改善箇所説明図

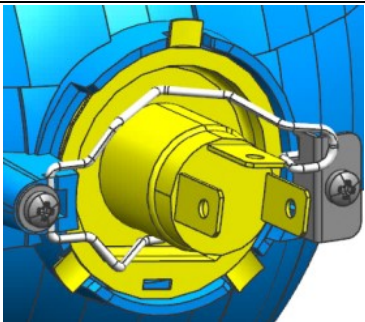
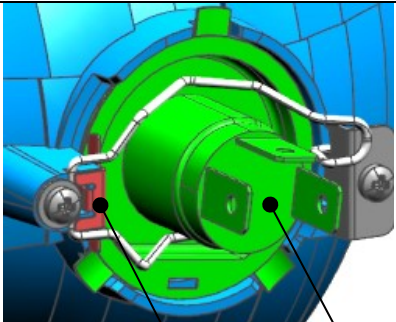
前照灯において、電球の選定が不適切なため、特定のエンジン回転数で共振が発生し、電球内部のフィラメントが上下に大きく振れることがある。そのため、そのまま使用を続けると、フィラメントが断線し前照灯が不灯となるおそれがある。

全車両、前照灯の電球を対策品に交換するとともに、電球交換時の不具合発生を防止するため、電球を押さえるばねの保持部へクリップを追加する。

改善前	改善後
	 クリップ 電球
